補足-3 【工事の方法に関する補足説明資料】

工事の方法に関する補足説明資料

補足-5 【原子炉格納容器電気ペトレーション貫通部取替工事
の概要について】
(改4)

図1 電気配線貫通部の地震応答解析モデル（多質点系はりモデル）

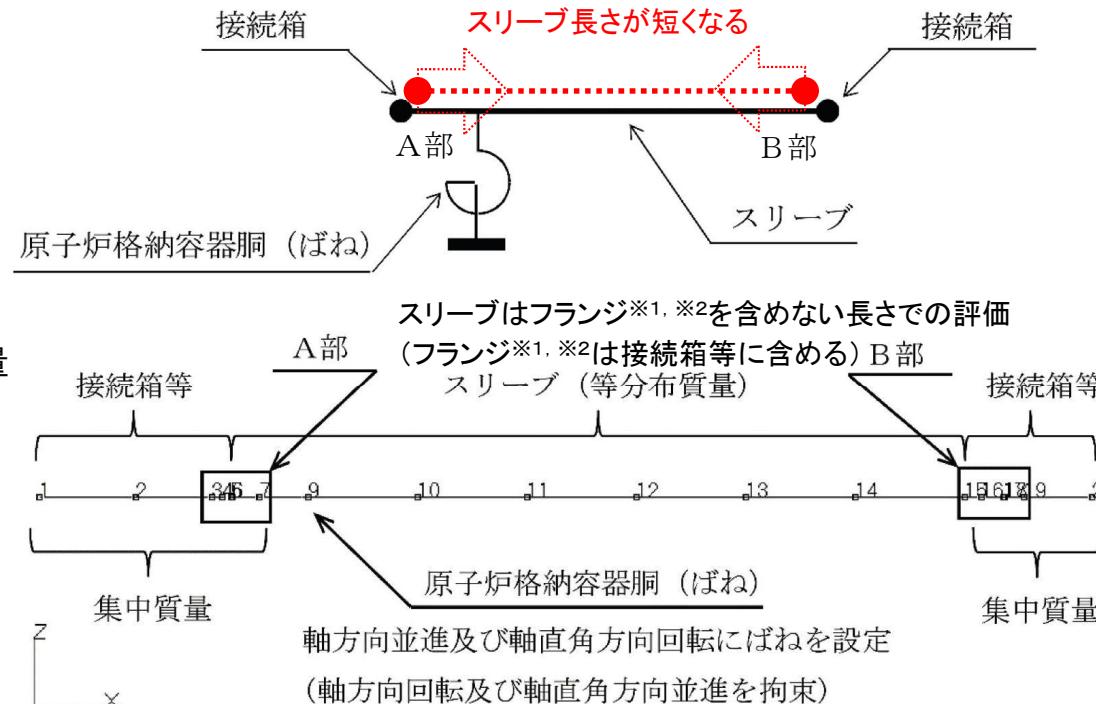
- 原子炉格納容器の気密性能を維持するために、電気配線貫通部(電気ペネトレーション)を取り替える。
- スリーブとアダプタ、スリーブとフランジを溶接する際に、スリーブ長さが50mm程度短くなることが、設計進捗により明らかとなったことから、要目表及び構造図を更新する。
- 材料手配、製作及び現地工事の期間を踏まえ、8月までに材料検査を受ける必要があるため、本時期に申請する。

- スリーブ長さが短くなる(A部→B部間の長さが短くなる)と、支点(ばね)にかかる応力は小さくなる
- また、今回の取替では全体質量も小さくなる計画であり、SA工認時よりも耐震上有利となる

図 4-1 管台の必要厚さの計算に用いる寸法

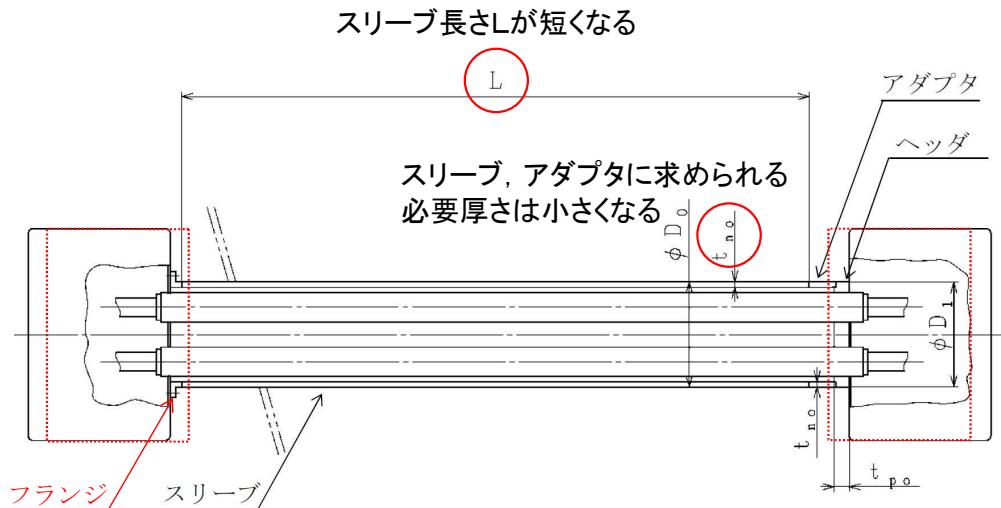
- スリーブ長さが短くなると、スリーブにかかる荷重が小さくなるため、スリーブに求められる必要厚さは小さくなる
- スリーブと同じ厚さであるアダプタに求められる必要厚さも小さくなる
- 今回の工事で板厚を変更しないため、SA工認時の保守性は保たれる

A～A矢視図

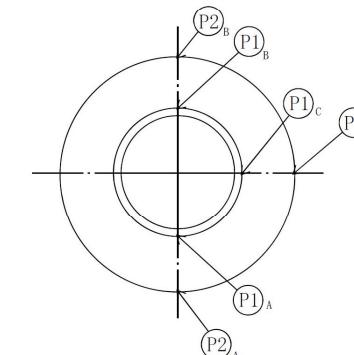
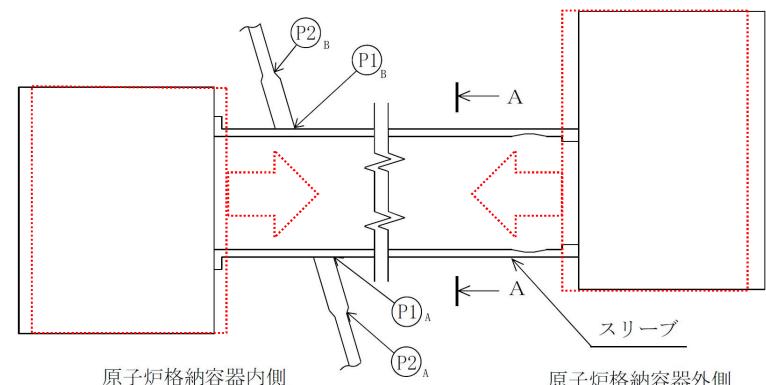
- スリーブ長さが短くなると評価点にかかる応力は小さくなる

(スリーブ長さが短くなることで接続箱が評価点に近づく)
